**OCENA WARUNKÓW OCHRONY
PRZECIWPOŻAROWEJ DLA BUDYNKU
TEATRU ŻYDOWSKIEGO
W WARSZAWIE PRZY UL. PLAC GRZYBOWSKI 12/16**

Warszawa, Plac Grzybowski 12/16

Rzecznik do spraw zabezpieczeń przeciwpożarowych
inż. Ryszard Małolepszy

luty 2012 r.

Zdjęcie nr 2 Widok schodów wspornikowych w klatce K1

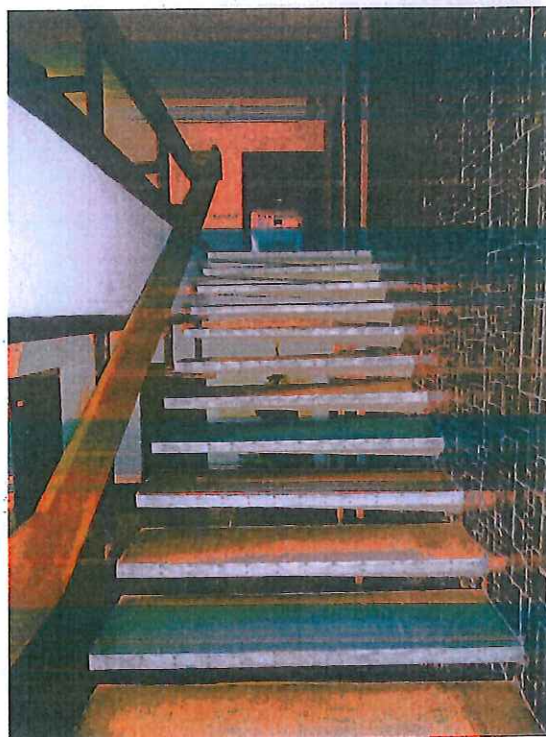
Ponadto wspornikowe stopnie klatki schodowej K1 nie spełniają wymagań klasy odporności ogniowej R 60 a ich stan techniczny powoduje możliwość utraty ich nośności nawet w normalnych warunkach użytkowania².
